<b>CONCEPTO TÉCNICO SOBRE NECESIDAD DE ESTUDIOS DETALLADOS DE AMENAZA Y RIESGO POR FENOMENOS DE REMOCIÓN EN MASA DENTRO DEL TRÁMITE DE LICENCIA URBANÍSTICA</b>	Código:	GPR-FT-10
		Versión:	04
		Fecha de revisión:	21/06/2011

1.1 CONCEPTO TÉCNICO No. CT:	CT-6992
1.2 ÁREA:	Técnica y de Gestión
1.3 COORDINACIÓN:	Investigación y Desarrollo
1.4 REFERENCIA CRUZADA RADICADO FOPAE:	2013ER10286
1.5 RESPUESTA OFICIAL No.	RO-64531

2.1 SOLICITANTE:	CURADURÍA URBANA No. 2
2.2 PROYECTO:	VIVIENDA VALVUENA LEÓN
2.3 LOCALIDAD:	2. Chapinero
2.4 UPZ:	90. Pardo rubio
2.5 BARRIO O SECTOR CATASTRAL:	BOSQUE CALDERON
2.6 DIRECCIÓN:	Carrera 6 No 55 - 59
2.7 CHIP:	AAA0090CROE
2.8 MANZANA CATASTRAL:	4
2.9 PREDIO CATASTRAL:	12
2.10 ÁREA (Ha):	0.03412 (*)
2.11 FECHA DE VISITA:	Julio11 de 2013

Figura 1. Localización general del proyecto ubicado en la Carrera 6 No 55 - 59, barrio Bosque Calderón de la Localidad de Chapinero en el Plano Normativo de Amenaza por Remoción en Masa del POT (Decreto 190 de 2004) y referencia de los antecedentes citados en el numeral 5.

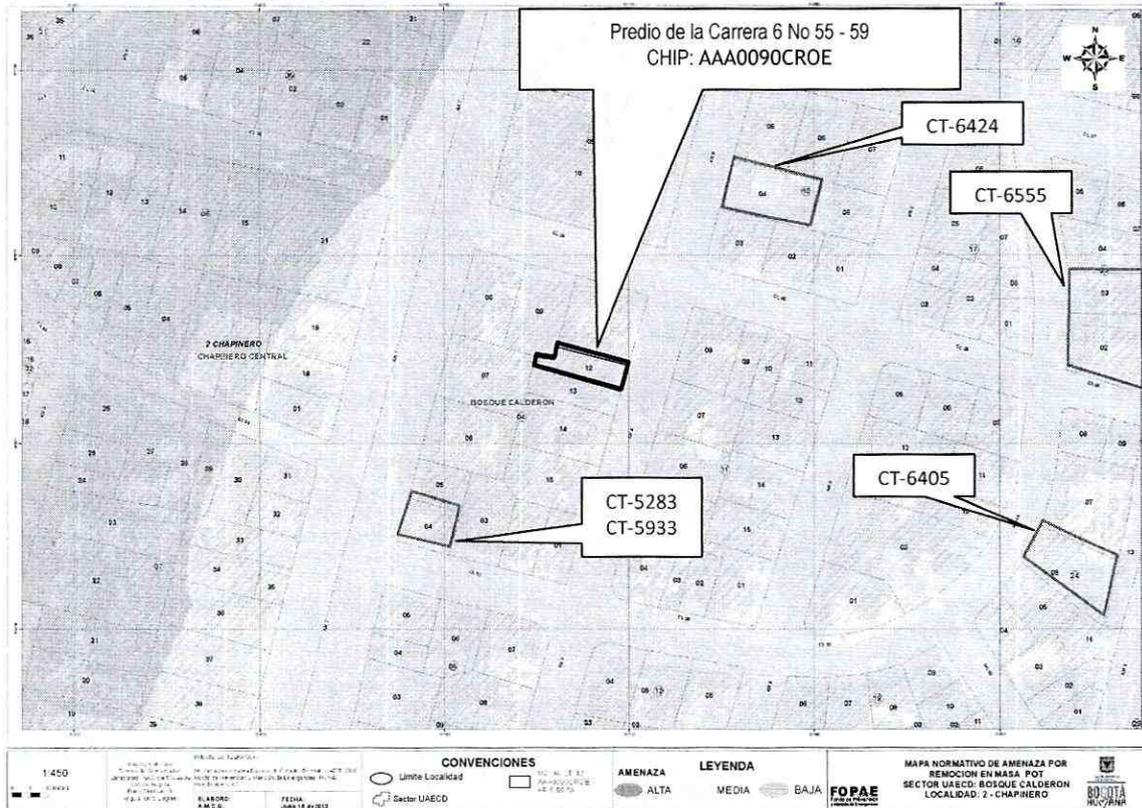
Conforme con el plano normativo de "Amenaza por Remoción en Masa" del Plan de Ordenamiento Territorial de Bogotá - POT, el sector donde se localiza el proyecto "Carrera 6 No 55 - 59" ubicado en la Carrera 6 No 55 - 59 del barrio Bosque Calderón de la Localidad de Chapinero, se encuentra en una zona de AMENAZA MEDIA por procesos de remoción en masa (Figura 1).
